**Verslag huishoudelijke elektrische installatie op laagspanning en zeer lage spanning****Algemeen:**

Referentie: 013-20260902-02	Datum controle: 02/09/2026
Keurder: 013

Eigenaar:	Ingrid Deruytter	EAN-code:	541448820069388390
Adres installatie:	Kleine Bruanestraat 6, 8800 - Roeselare	Nummer teller(s):	1sag3100703566
		Distributienetbeheerder installatie:	Fluvius
Datum uitvoering installatie:	☒ Vóór 01/10/1981 ☒ Tussen 01/10/1981 en 01/06/2020 ☐ Vanaf 01/06/2020		
Type:	☒ Wooneenheid ☐ Niet-huishoudelijk ☐ PV ☐ Batterij ☐ Laadpaal

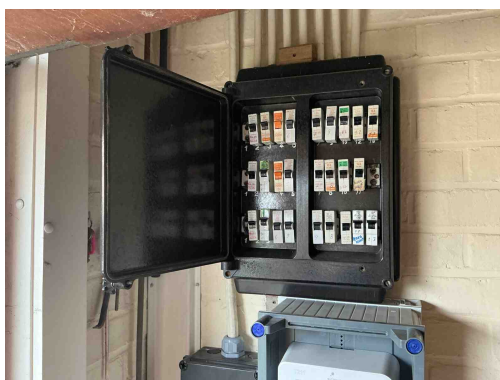
B30 - De houder van de beveiliging in een huishoudelijke ruimte is niet voorzien van aangepaste kalibreerelementen (Boek1: 5.3.5.5).

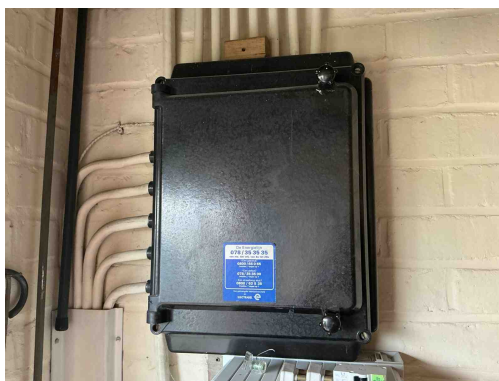
B30 - De houder van de beveiliging in een huishoudelijke ruimte is niet voorzien van aangepaste kalibreerelementen (Boek1: 5.3.5.5).

B17 - De voedingsspanning is niet op elk bord vermeld (Boek 1: 3.1.3.3).

B06 - Het elektrisch verdeelbord heeft niet de minimale beschermingsgraad IPXX-B in een gewone ruimte (Boek 1: 4.2.2.3).

D08 - De nodige markeringen op de beveiligingstoestellen ontbreken of zijn onleesbaar (Boek 1: 5.3.5.5).

Opmerking: Oa kortsluitvermogen

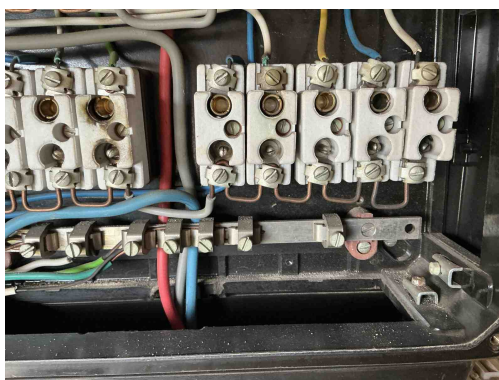
B17 - De voedingsspanning is niet op elk bord vermeld (Boek 1: 3.1.3.3).

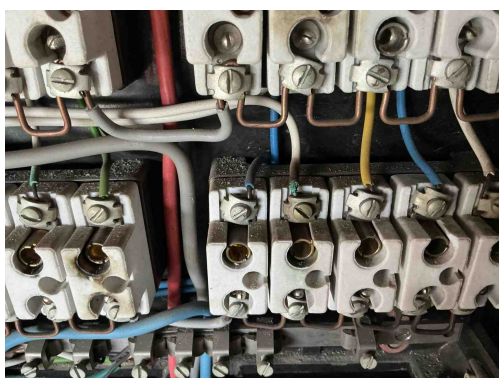
B25 - De interne bekabeling in het elektrisch bord kan overbelast worden door de toegenomen stroom in de installatie (parallele bron) (Boek 1: 4.4.1.1).

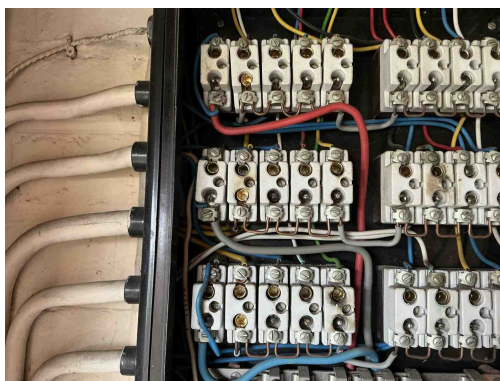
B14 - Abnormale opwarming van de beveiligingen, schakelapparatuur, aansluitklemmen (Boek 1: 4.4.1.1).

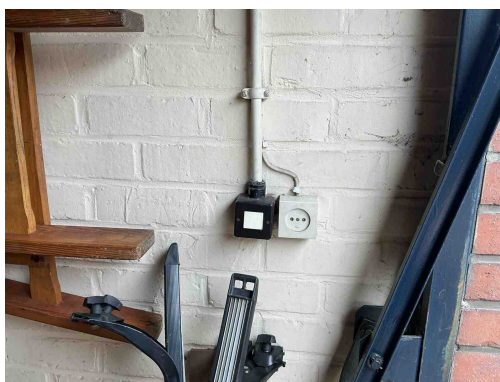
C03 - Geshunteerde beveiligingen zijn verboden (Boek 1: 9.5).

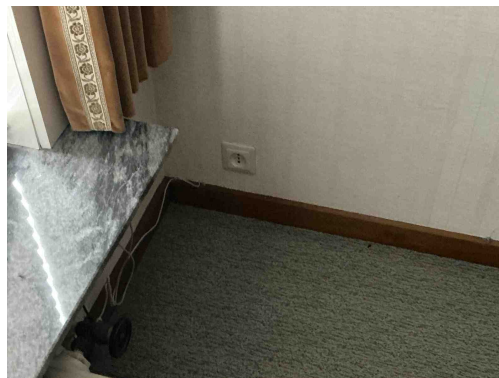
A20 - Er bevindt zich een contactdoos zonder beschermingsgeleider in de elektrische installatie. Deze is niet geplaatst achter een differentieelstroombeschermingsinrichting met grote (max. 30mA) of zeer grote (max. 10mA) gevoeligheid.

Opmerking: Oa garage, living, slaapkamer ...

C38 - Het gebruikte kabeltype (snoerkabel) voldoet niet aan de specificaties die van toepassing zijn op voedingsleidingen voor vaste installatie (Boek 1: 1.4.2.1, 5.2.6.2).

Opmerking: Oa garage, keuken

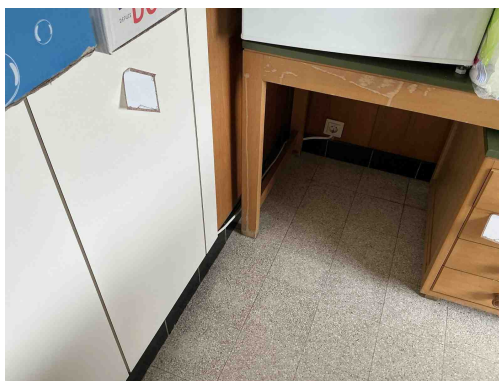
A20 - Er bevindt zich een contactdoos zonder beschermingsgeleider in de elektrische installatie. Deze is niet geplaatst achter een differentieelstroombeschermingsinrichting met grote (max. 30mA) of zeer grote (max. 10mA) gevoeligheid.

Opmerking: Oa garage, living, slaapkamer ...

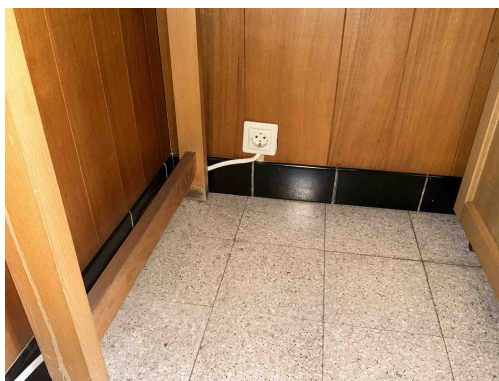
T03 - Contactdozen met randaarding zijn niet toegelaten in huishoudelijke installaties en in niet huishoudelijke installaties zonder BA4/BA5 personeel (Boek 1: 5.3.5.2).

Opmerking: Oa garage, keuken, kelder...

T11 - De contactdozen waarvan de toegekende stroomsterkte maximaal 16A en de toegekende spanning maximaal 250V bedraagt en niet bedoeld zijn voor de voeding van een of meerdere verbruikstoestellen voor een specifiek doel en niet geplaatst zijn in of op schakel- en verdeelborden, beschikken niet of IPXX-D (incl. gemeenschappelijke delen residentieel geheel) (Boek 1: 4.2.2.3/5.3.5.2).

Opmerking: Oa garage, keuken, kelder

T13 - Opbouwcontactdozen en/of -schakelaars zonder achterplaatje mogen niet rechtstreeks op een brandbare ondergrond bevestigd worden (Boek 1: 4.3.3.5).

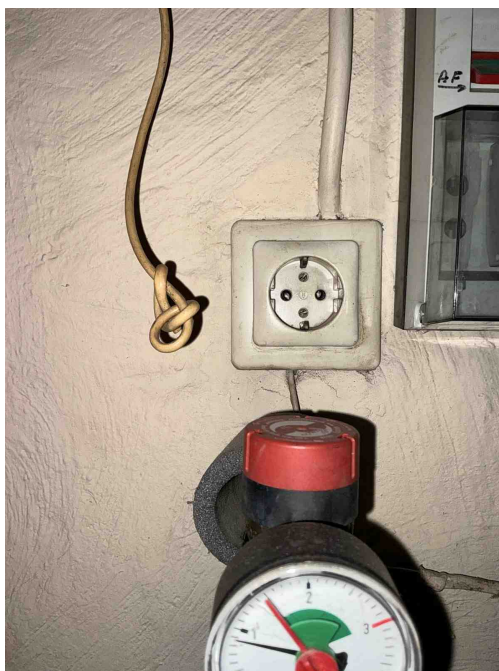
T03 - Contactdozen met randaarding zijn niet toegelaten in huishoudelijke installaties en in niet huishoudelijke installaties zonder BA4/BA5 personeel (Boek 1: 5.3.5.2).

Opmerking: Oa garage, keuken, kelder...

T11 - De contactdozen waarvan de toegekende stroomsterkte maximaal 16A en de toegekende spanning maximaal 250V bedraagt en niet bedoeld zijn voor de voeding van een of meerdere verbruikstoestellen voor een specifiek doel en niet geplaatst zijn in of op schakel- en verdeelborden, beschikken niet of IPXX-D (incl. gemeenschappelijke delen residentieel geheel) (Boek 1: 4.2.2.3/5.3.5.2).

Opmerking: Oa garage, keuken, kelder

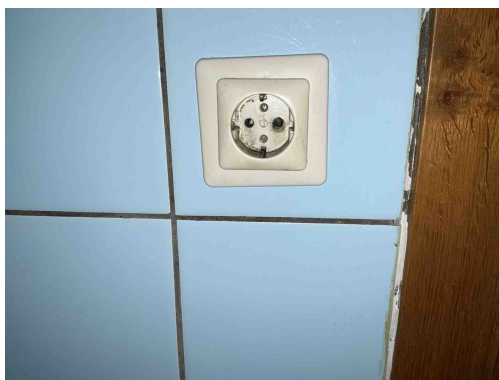
T03 - Contactdozen met randaarding zijn niet toegelaten in huishoudelijke installaties en in niet huishoudelijke installaties zonder BA4/BA5 personeel (Boek 1: 5.3.5.2).

Opmerking: Oa garage, keuken, kelder...

T11 - De contactdozen waarvan de toegekende stroomsterkte maximaal 16A en de toegekende spanning maximaal 250V bedraagt en niet bedoeld zijn voor de voeding van een of meerdere verbruikstoestellen voor een specifiek doel en niet geplaatst zijn in of op schakel- en verdeelborden, beschikken niet of IPXX-D (incl. gemeenschappelijke delen residentieel geheel) (Boek 1: 4.2.2.3/5.3.5.2).

Opmerking: Oa garage, keuken, kelder

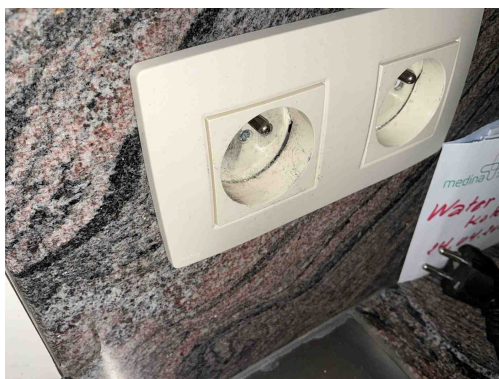
T11 - De contactdozen waarvan de toegekende stroomsterkte maximaal 16A en de toegekende spanning maximaal 250V bedraagt en niet bedoeld zijn voor de voeding van een of meerdere verbruikstoestellen voor een specifiek doel en niet geplaatst zijn in of op schakel- en verdeelborden, beschikken niet of IPXX-D (incl. gemeenschappelijke delen residentieel geheel) (Boek 1: 4.2.2.3/5.3.5.2).

Opmerking: Oa garage, keuken, kelder

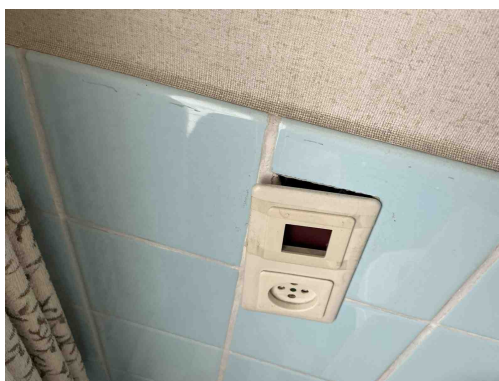
T09 - Bepaalde contactdozen en/of schakelaars zijn beschadigd (Boek 1: 1.4.1.3).
Opmerking: Oa keuken, badkamer

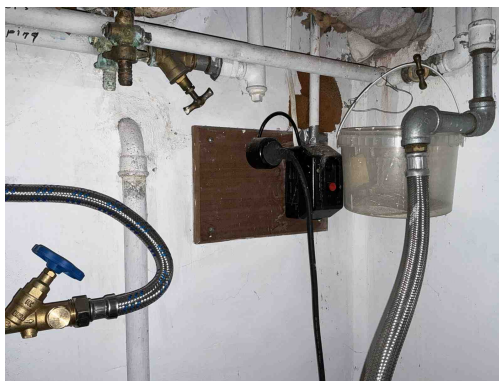
T09 - Bepaalde contactdozen en/of schakelaars zijn beschadigd (Boek 1: 1.4.1.3).
Opmerking: Oa keuken, badkamer

T10 - Bepaalde contactdozen en/of schakelaars zijn niet degelijk bevestigd (Boek 1: 1.4.1.3).
Opmerking: Oa badkamer

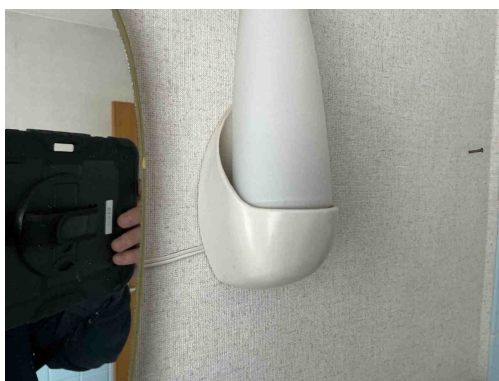
Het gebruik van een klasse 0 toestel is verboden.
Opmerking: Oa luster living

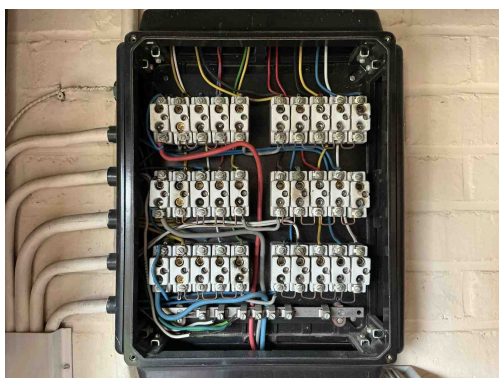
C27 - Het gebruik van geleiders van het type VTLMb (côte-à-côte) is niet toegestaan (Boek 1: 1.4.2.1).
